Königstraße – Rathauskreuzung und Dr.- H.- Kissinger- Platz

Projektbezeichnung: Königstraße – Rathauskreuzung und Dr.- H.- Kissinger- Platz
Aufsteller: Stadt Fürth, Stadtplanungsamt
Entwurfsbearbeitung: Stadt Fürth, Stadtplanungsamt
Entwurfsphase/Auditphase: Voruntersuchung / Auditphase 1
Aufsteldatum: 31.08.2021
auditierte Unterlagen:

Auditergebnis

Bild 1

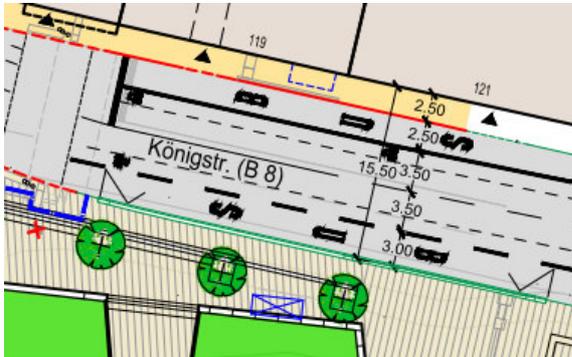
- 1) Im Straßenquerschnitt der Königstraße zwischen Stadttheater und Friedrichstraße werden für die Einordnung der Verkehrsflächen für die verschiedenen Nutzergruppen Mindestmaße kombiniert oder Mindestmaße unterschritten. Betroffen sind Fahrstreifenbreiten, Schutzstreifenbreiten, Sonderfahrstreifenbreiten und Gehwegbreiten. Nach den RASt 06 sind Kombinationen von Mindestmaßen zu vermeiden. Hier besteht die Gefahr von Konflikten im Längsverkehr mit Sicherheitsnachteilen für die jeweils schwächere Nutzergruppe, weil im Begegnungsfall oder im Vorbeifahrfall in die Verkehrs- oder Sicherheitsräume anderer Verkehrsteilnehmer ausgewichen werden muss. Es ist zu prüfen, ob eine andere Querschnittsaufteilung zu weniger Konflikten führt. **[vgl. Bild 1]**

- 3) Die Fahrstreifenbreite der Königstraße zwischen Friedrichstraße und Stadttheater in Fahrtrichtung Norden reduziert sich von 4,0 m incl. Schutzstreifen auf 3,5 m incl. Schutzstreifen. Die Einengung ist für den Verkehrsteilnehmer nicht erkennbar. Hier besteht die Gefahr von Konflikten im Längsverkehr mit Sicherheitsrisiken für den Radverkehr und den Kfz- Verkehr im Gegenverkehr. Es ist zu prüfen, ob die Querschnittsaufteilung geändert werden kann. **[vgl. Bild 1 und 3]**

- 8) Entlang der Königstraße und der H.- Dunant- Straße sind abschnittsweise Schutzstreifen für den Radverkehr geplant. Schutzstreifen sollen dem Radverkehr einen eigenen Verkehrsraum anbieten, der vom Kfz- Verkehr nur im Bedarfsfall befahren werden darf. Im überwiegenden Fall der Straßenabschnitte müssen die Schutzstreifen ständig überfahren werden. Es ist zu prüfen, ob die Anlage von Schutzstreifen in Verbindung mit den geplanten Fahrstreifenbreiten für den Kfz- Verkehr dem Schutzziel des Radverkehrs überhaupt entspricht. Darüber hinaus sind Schutzstreifen aufgrund des im Bedarfsfall zulässigen Überfahrens ab einem Schwerverkehrsanteil von > 1000 Kfz/24h zu vermeiden. Auch hier ist zu prüfen, ob die Einsatzkriterien für die Anlage von Schutzstreifen eingehalten werden. **[vgl. Bild 1, 3, 5, 6]**

- 9) Im Straßenquerschnitt der Königstraße zwischen Stadttheater und Friedrichstraße sind für den Radverkehr Schutzstreifen geplant. Die Gesamtfahrstreifenbreite beträgt an einzelnen Stellen 3,5 m. Hier besteht die Gefahr, dass der Radverkehr (z. B. während der LSA- Freigabe) ohne Einhaltung des nach StVO geforderten Seitenabstandes überholt wird. **[vgl. Bild 1, 2]**

- 14) Am Signalquerschnitt Amtsgericht in Höhe der Königstraße Haus- Nr. 119 fehlt die vorgezogene Haltelinie für den Radverkehr. Der Radverkehr soll sich grundsätzlich im Blickfeld des Kfz- Verkehrs aufstellen und anfahren können. **[vgl. Bild 1]**

- 15) Im Bereich der Königstraße Haus- Nr. 119 und 121 ist ein Verkehrsraum für den Linienbusverkehr geplant. Die Tiefe des Verkehrsraumes beträgt 2,5 m und unterschreitet die Regelbreiten für Bussonderfahrstreifen und das Grundmaß für lichte Räume und Verkehrsräume für Linienbusse. Hier besteht die Gefahr von Konflikten im Längsverkehr aufgrund fehlender Sicherheitsräume zum Radverkehr bzw. Kfz- Verkehr und aufgrund unterdimensionierter Verkehrsräume. Es ist zu prüfen, ob mit einer alternativen Querschnittsaufteilung der Konflikt vermieden werden kann. **[vgl. Bild 1]**

Bild 2

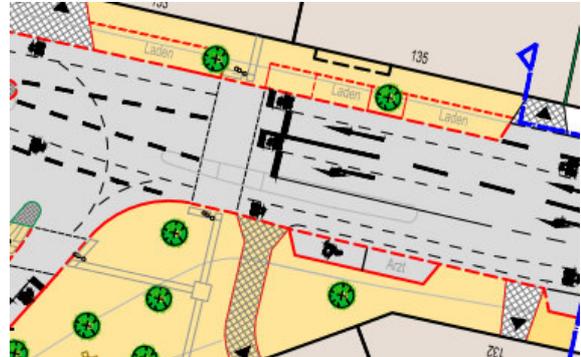
- 2) Die Aufteilung des Straßenquerschnittes südlich des Knotenpunktes Königstraße / Friedrichstraße kann anhand von Querschnittsmaßen nicht beurteilt werden. Hier wird jedoch vermutet, dass eine ähnliche Mindestmaßkombination wie im Querschnitt zwischen Stadttheater und Friedrichstraße gewählt wurde. Es ist zu prüfen, ob die Querschnittsaufteilung optimiert werden kann. **[vgl. Bild 2]**

- 17) In Höhe der Königstraße Haus- Nr. 130 ist ein Stellplatz für mobilitätseingeschränkte Nutzer geplant. Die Stellplatztiefe beträgt 2,0 m. Die Stellplatztiefe für Rollstuhlbenutzer soll nach den EAR Pkt. 4.2.2.1 mindestens 3,5 m betragen. Der Stellplatz ist nicht sicher nutzbar. Hier besteht beim Verlassen des Fahrzeugs bzw. beim Einsteigen in das Fahrzeug die Gefahr von Konflikten im Längsverkehr (Radverkehr, Kfz- Verkehr) mit Sicherheitsnachteilen für die jeweils schwächere Nutzergruppe. **[vgl. Bild 2]**

Bild 4

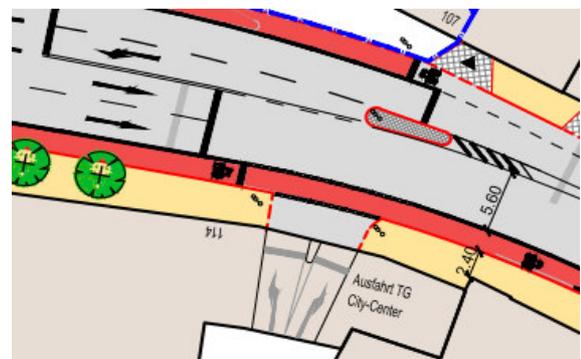
- 4) Nach dem Signalquerschnitt vor der Ausfahrt TG City-Center werden entlang der Königstraße zwei Fahrstreifen in einen überbreiten Fahrstreifen überführt. Hier besteht die Gefahr von Konflikten im Längsverkehr, sofern beide Fahrstreifen in Höhe des Signalquerschnittes durch Schwerverkehrsfahrzeuge genutzt werden. Es ist zu prüfen, ob eine Verflechtungsstrecke markiert werden kann, um den inneren Fahrstreifen einzuziehen. In der Folge kann dann die Querschnittsaufteilung vor dem Signalquerschnitt Stadttheater optimiert werden. **[vgl. Bild 4]**

Bild 5

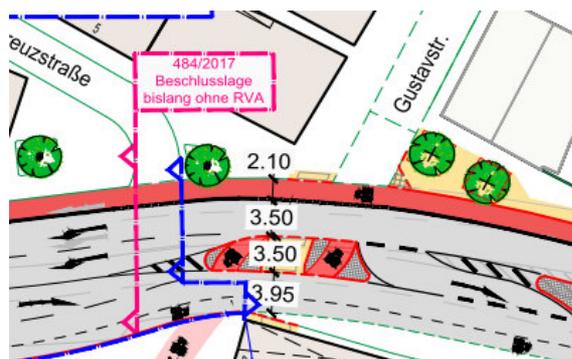
- 5) Am Knotenpunkt H.- Dunant- Straße / Gustavstraße sind eine Vielzahl von Verkehrsbeziehungen geplant, die zu verschiedenen Konflikten führen. Linksabbiegender und linkseinbiegende Verkehre aus der H.- Dunant- Straße bzw. aus der Gustavstraße werden in Konkurrenz zum Verkehr entlang der H.- Dunant- Straße vorfahrts geregelt geführt. Die Situation ist im Zusammenhang mit der Zu- und Ausfahrt zum Behördenstandort komplex und erfordert eine erhöhte Aufmerksamkeit aller Verkehrsteilnehmer. Darüber hinaus besteht offensichtlich ein Querungsbedarf des Fußgänger- und Radverkehrs in der Relation Königsplatz – Gustavstraße. Signaltechnische Sicherungen sind nicht vorgesehen. Hier besteht die Gefahr von Konflikten beim Abbiegen, Einbiegen, Kreuzen und Überschreiten. Es ist zu prüfen, ob einzelne Verkehrsbeziehungen (z. B. Linkseinbieger aus der Gustavstraße) zwingend erforderlich sind und ob eine signaltechnisch gesicherte Querungsstelle für den Fußgänger- und Radverkehr geplant werden kann, in deren Sicherungsschatten das Linksabbiegen zum Behördenstandort ermöglicht wird. Es ist zu prüfen, ob die Konflikte gebündelt werden können. **[vgl. Bild 5]**

Bild 6

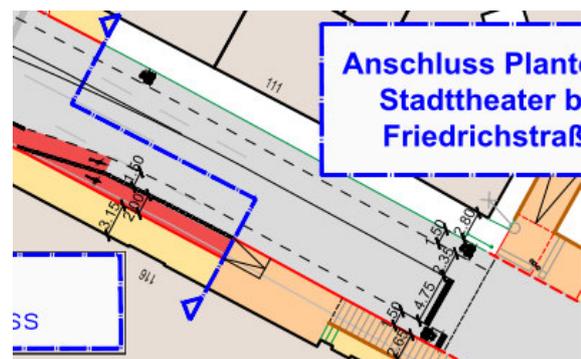
- 6) Der linksabbiegende Radverkehr auf der Königstraße in Fahrtrichtung Karlsteg oder in Fahrtrichtung Hallstraße wird in Höhe des Stadttheaters auf eine Mischverkehrsfläche neben der Treppenanlage des Stadttheaters geleitet. Weil die Treppenanlage neben dem Stadttheater für mobilitätseingeschränkte Verkehrsteilnehmer nicht nutzbar ist, treffen an dieser Stelle Radverkehr und beispielsweise Rollstuhlnutzer aufeinander. Hier besteht die Gefahr von Konflikten mit Sicherheitsnachteilen für die jeweils schwächere Nutzergruppe. Es ist zu prüfen, ob mit einer alternativen Radverkehrsführung dieser Konflikt vermieden werden kann. **[vgl. Bild 6]**

Bild 7

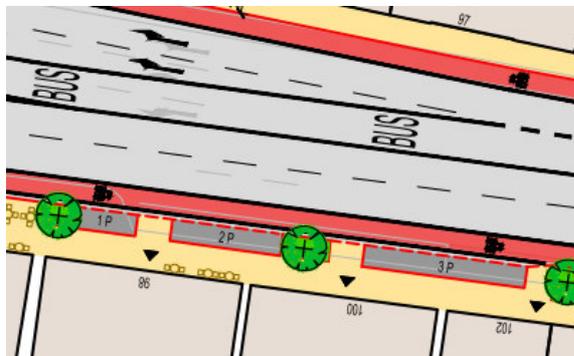
des Sicherheitstrennstreifens nicht eindeutig hervor. Es ist zu prüfen, ob der Sicherheitstrennstreifen vor dem Hintergrund der Nutzungsintensität des Radfahrstreifens ausreichend dimensioniert ist. Hier besteht die Gefahr von Konflikten im Längsverkehr durch unachtsam geöffnete Fahrzeugtüren mit Sicherheitsrisiken für den Radverkehr. Betroffen sind die Parkflächen in der H.- Dunant- Straße in Höhe Mühlstraße und Untere Fischerstraße sowie in der Königstraße zwischen Haus- Nr. 92 und 102. **[vgl. Bild 7, 8]**

Bild 12

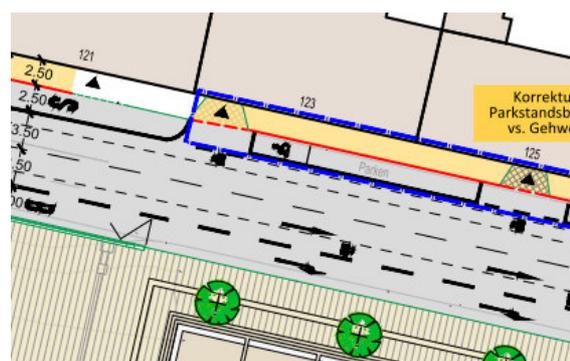
- 16) In Höhe der Königstraße Haus- Nr. 123 ist ein Stellplatz für mobilitätseingeschränkte Nutzer geplant. Die Stellplatztiefe beträgt 2,0 m. Die Stellplatztiefe für Rollstuhlbenutzer soll nach den EAR Pkt. 4.2.2.1 mindestens 3,5 m betragen. Der Stellplatz ist nicht sicher nutzbar. Hier besteht beim Verlassen des Fahrzeugs bzw. beim Einsteigen in das Fahrzeug die Gefahr von Konflikten im Längsverkehr (Radverkehr, Kfz- Verkehr) mit Sicherheitsnachteilen für die jeweils schwächere Nutzergruppe. **[vgl. Bild 12]**
